Sitzungsvorlage		Vorlage- Nr:	VO/2019/2864-61
Federführend: 61 Stadtplanungsamt		Status:	öffentlich
Beteiligt: 65 Entsorgungs- und Baubetrieb		Aktenzeichen:	
		Datum:	05.11.2019
		Referent:	Thomas Beese
<p>Verbesserung der Verkehrsverhältnisse Regensburger Ring - Magazinstraße - Memmelsdorfer Straße (Radverkehrsanlage, Barrierefreiheit und Straßensanierung Nordtangente)</p> <p>Sachstand zu den Bauabschnitten III "Mitte", IV "West" und V "Memmelsdorfer Straße"</p>			
Beratungsfolge:			
Datum	Gremium	Zuständigkeit	
03.12.2019	Bau- und Werksenat	Kenntnisnahme

Anträge und Fragen von FDP-Stadtrat Martin Pöhner zum Projekt Regensburger Ring-Magazinstraße - Memmelsdorfer Straße

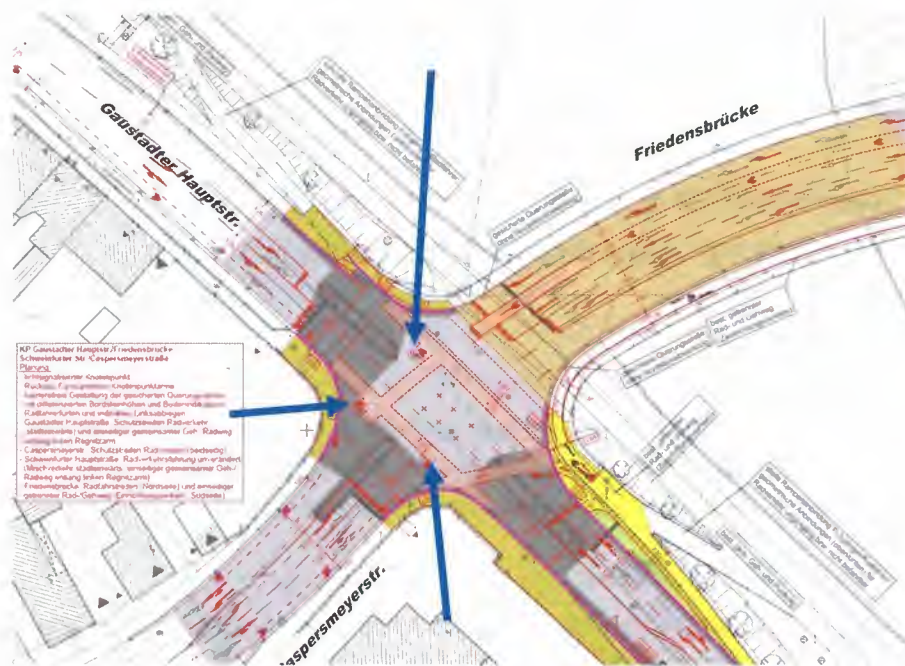
Hinsichtlich des Bauabschnitts Mitte stelle ich den Antrag, diesen im Jahr 2020 auf Grundlage eines 1,85 Meter breiten Radwegs in Richtung Gaustadt umzusetzen, wie bereits in der Planung von 2013 vorgesehen. Ich beantrage, die entsprechenden Finanzmittel im Haushalt 2020 bereitzustellen und alle notwendigen Planungs- und Umsetzungsschritte vorzunehmen.

Für den Radverkehr in Richtung Gaustadt ist zwischen den Knotenpunkten Magazinstraße/Margareten-damm und Regensburger Ring/Weidendamm eine 2,25 Meter breite Führung vorgesehen.

In Fahrtrichtung Gaustadt geht diese 2,25 Meter breite Führung weiter und verjüngt sich dann am Ende des Archivs auf 1,85 m, da dann nicht genug Raum vorhanden ist, um auf 2,25 m zu verbreitern.

Im Bereich der Abbiegespuren am Knotenpunkt Regensburger Ring/Mußstraße geht die Radverkehrsführung dann in einen provisorischen Schutzstreifen mit 1,5 m über. Dieser wird dann im nächsten Bauabschnitt, wenn auch der Knotenpunkt Regensburger Ring/Mußstraße/Maria-Ward-Straße umgestaltet wird, durch einen mehr als 1,50 m breiten Radfahrstreifen ersetzt werden.

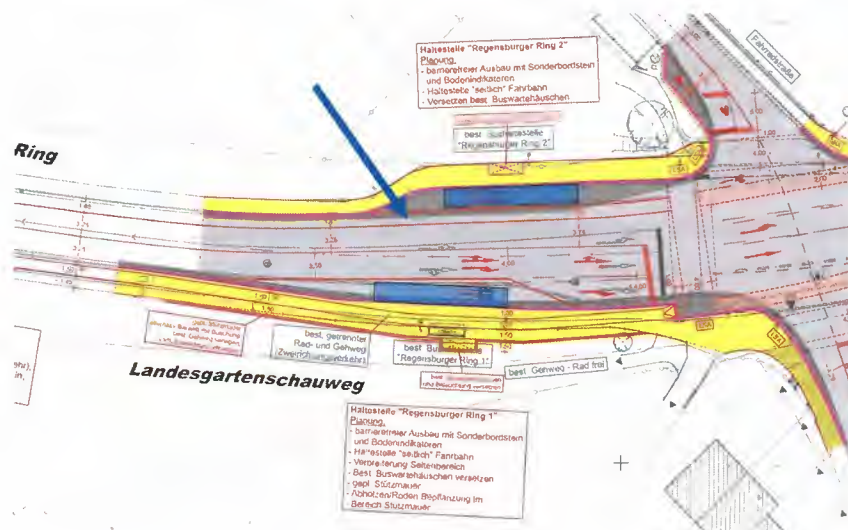
Kreuzung Friedensbrücke/Gaustadter Hauptstraße/ Caspersmeyerstr./Schweinfurter Straße: Was bedeuten die hier eingesetzten Markierungen genau? Wie müssen sich Radfahrer und Autofahrer an dieser Stelle richtig verhalten? (vgl. blaue Pfeile) Welche diesbezüglichen Erfahrungen wurden an anderen Stellen, an denen solche Markierungen eingesetzt wurden, gemacht? Welche Maßnahmen plant die Verwaltung zur Aufklärung von Fahrrad- und Autofahrern? Warum soll es nur drei und nicht vier solcher Markierungen geben?

Bei der Führung des Radverkehrs ist zwischen dem direkten und dem indirekten Abbiegen an Knotenpunkten zu unterscheiden. Bei der direkten Führung benutzt der Radverkehr die Abbiegefahrstreifen des Kraftfahrzeugverkehrs. Grundsätzlich dürfen Radfahrende wählen, ob sie direkt nach links abbiegen oder ob sie dies indirekt tun wollen.

Dazu heißt es in der StVO: »§ 9 (2) Wer mit dem Fahrrad nach links abbiegen will, braucht sich nicht einzuordnen, wenn die Fahrbahn hinter der Kreuzung oder Einmündung vom rechten Fahrbahnrand aus überquert werden soll. Beim Überqueren ist der Fahrzeugverkehr aus beiden Richtungen zu beachten. Wer über eine Radverkehrsführung abbiegt, muss dieser im Kreuzungs- oder Einmündungsbereich folgen.«

Wer direkt nach links abbiegen möchte, ordnet sich frühzeitig ein und richtet sich nach den Lichtsignalen des entsprechenden Fahrstreifens. Der Radfahrer ordnet sich ein und biegt direkt ab – so, wie er es als Autofahrer auch täte.

Im Fall des indirekten Abbiegens wird der Radverkehr über die seitlich einmündende Straße bis zu einer Aufstellfläche geführt. Anschließend kann von dort die Straße überquert werden. Der Radfahrer überquert also zwei Fahrbahnen jeweils geradeaus. Dieser Führungsform ist besonders an Knotenpunkten mit baulich abgesetzten Radwegen in den Knotenpunktszufahrten bzw. großräumigen Kreuzungen und bei hoher Kfz-Belastung (Hauptverkehrsstraßen) der Vorzug zu geben.

Die Markierung einer Aufstellfläche hat keine eigenständige Rechtswirkung, sondern unterstützt lediglich das indirekte Linksabbiegen. Das indirekte Linksabbiegen ist in der Konzeptstudie für alle vier Fahrbeziehungen enthalten. Das indirekte Linksabbiegen funktioniert bundesweit an tausenden Knoten und in Bamberg an vielen Kreuzungen mit und ohne unterstützende Markierung. Im Zuge der Image-Kampagne Fahrradstadt ist u.a. vorgesehen, auch für das indirekte Linksabbiegen entsprechende Aufklärung zu betreiben (vgl. VO/2019/2824-61).

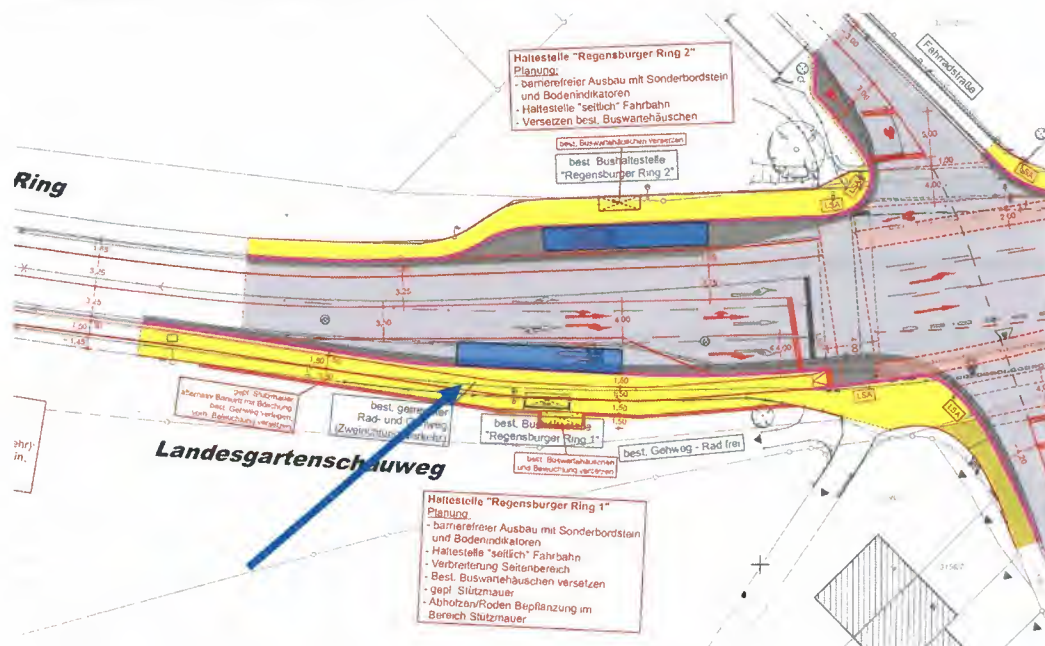
5. Prüfantrag: Am Kreuzungspunkt Maria-Ward-Straße – Regensburger Ring – Mußstraße in Richtung Friedensbrücke ist auf beiden Seiten ein Komplettumbau vorgesehen. Warum wird in diesem Bereich die Gelegenheit nicht genutzt, den **Radweg auf der Nordseite von 1,85 m auf 2,00 m zu verbreitern?** Welche Mehrkosten würde eine solche Verbreiterung (durch Verbreiterung des Gesamtstraßenquerschnitts) verursachen (blauer Pfeil)? Im Bereich der Kreuzung selbst ist ja bereits ein 2,00 Meter breiter Radweg vorgesehen.

6. Prüfantrag: Am Kreuzungspunkt Maria-Ward-Straße – Regensburger Ring – Mußstraße in Richtung Friedensbrücke ist auf beiden Seiten ein Komplettumbau vorgesehen. Warum wird in diesem Bereich die Gelegenheit nicht genutzt, den **baulich getrennten Radweg und Gehweg auf der Südseite** zu verbreitern, obwohl sowieso eine neue Stützmauer vorgesehen ist? Diese könnte doch auch noch etwas in Richtung Süden versetzt werden. Dann könnten der baulich getrennte Geh- und Radweg an dieser Stelle verbreitert werden, z.B. Geh- und Radweg von jeweils 1,50 Meter auf jeweils 1,85 Meter. Welche Mehrkosten würde eine solche Verbreiterung verursachen? (vgl. blauer Pfeil)

Wie dargestellt, handelt es sich bei den Skizzen aus der Sitzung des Bau- und Werkssenates vom 24.7.2019 um vergleichende Konzeptstudien und nicht um Entwurfsplanungen. Die Gestaltung von Breiten muss Gegenstand der Vorentwurfs- und Entwurfsplanung sein, sobald diese beauftragt werden. Insbesondere Kostenfolgen können nur im Zuge eines qualifizierten Planungsauftrages quantifiziert werden.

Siehe Ausführungen zu Punkt 5.
